### Rotatorie Armistizio/tangenziale e Vigonovese/lung. Rovetta PROGETTO ESECUTIVO

LLPP  
OPI2022/035

**PARERI / SOTTOSERVIZI**

Oggetto: Via Armistizio e Via Vigonovese Interventi per la sicurezza stradale  
**Comunicazioni AcegasApsAmga.**

Oggetto: PROGETTO NUOVA ROTATORIA  
INTERFERENZE CON RETI GAS METANO AP RETI GAS NORD EST

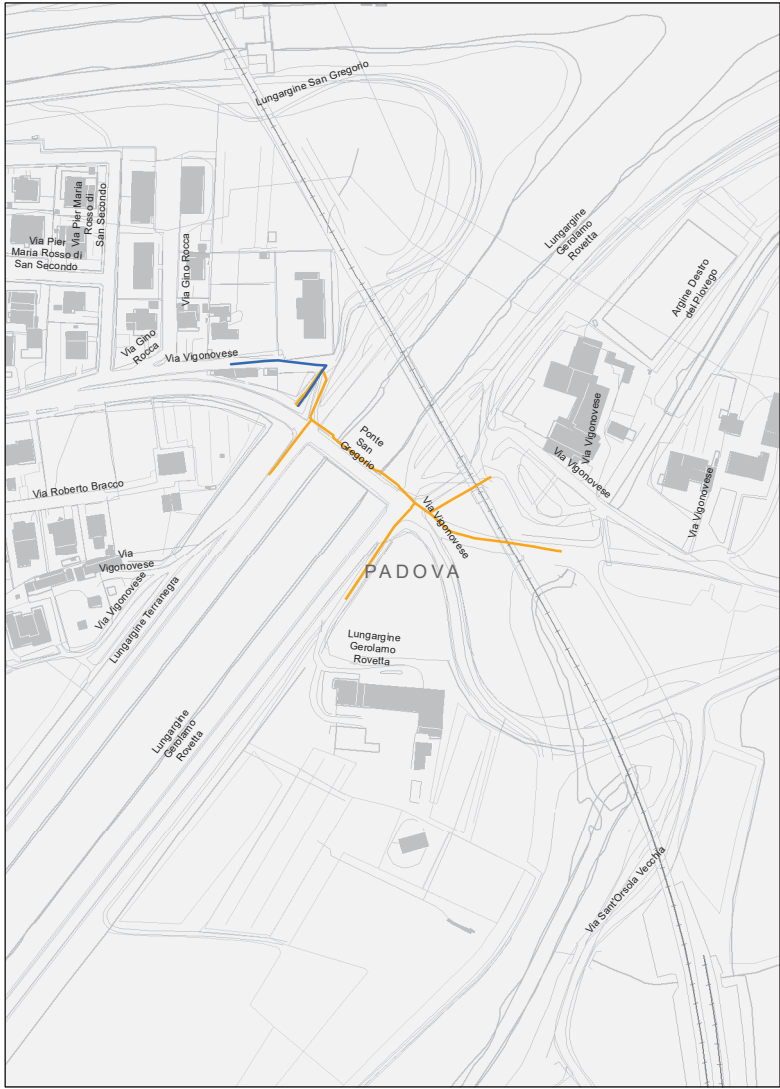
Le eventuali interferenze dovranno essere disciplinate secondo le disposizioni previste dal D.M. 16 Aprile 2008 "Regola tecnica per la progettazione, costruzione, collaudo, esercizio e sorveglianza delle opere e dei sistemi di distribuzione e di linee dirette del gas naturale con densità non superiore a 0,8" e della Norma UNI 10576 "Protezione delle tubazioni gas durante i lavori nel sottosuolo" adottata con D.M. 26/03/2004.

Considerata comunque l'importanza delle reti gas che attraversano le aree oggetto di segnalazione, ravvisiamo pertanto la necessità di ricevere con congruo anticipo una progettazione definitiva delle Vs. opere al fine di individuare un'opportuna soluzione progettuale condivisa per la risoluzione delle eventuali interferenze, tale da garantire, oltre al mantenimento della sicurezza e della continuità del servizio gas, la garanzia della possibilità di interventi di manutenzione ordinaria e straordinaria delle condotte.

Si ricorda che in qualsiasi caso le segnalazioni della condotta hanno carattere indicativo; pertanto, si raccomanda di porre in atto le cautele del caso ricorrendo, se necessario, allo scavo a mano.
